**AVIS RELATIF À LA PROTECTION
CONTRE LES EVENTUELS EFFETS NOCIFS ET NUISANCES
PROVOQUÉS PAR LES RAYONNEMENTS NON IONISANTS
GÉNÉRÉS PAR DES ANTENNES ÉMETTRICES STATIONNAIRES**

Commune : AYWAILLE - Exploitant : PROXIMUS

Référence exploitant : 41AYL _01

Rapport n° 1984 / 2025

Figure 1 : Vue en plan des lieux de séjour et des points de contrôle

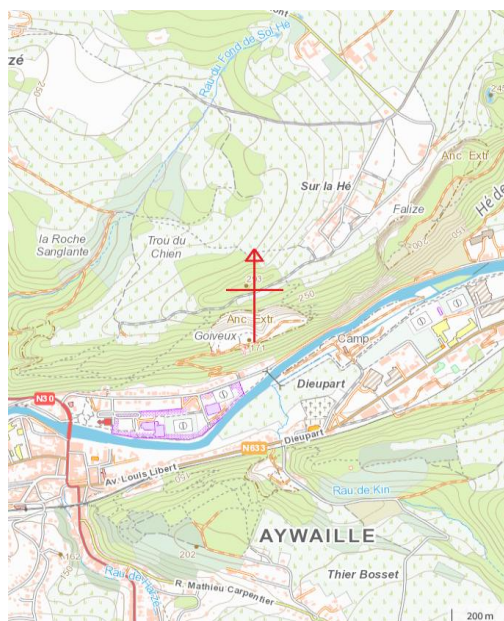
En ce qui concerne les antennes de l'installation mentionnées dans le tableau 1, la distance maximale à laquelle la limite pourrait être atteinte, à l'extérieur, est égale à 93,2 m. S'il n'y a pas de LS à une distance inférieure, les antennes respectent forcément la limite d'immission.

Dans le cas des LS situés à l'intérieur des bâtiments, une atténuation d'obstacle est prise en compte et il en résulte que la distance maximale à laquelle la limite pourrait être atteinte se réduit à 66,5 m.
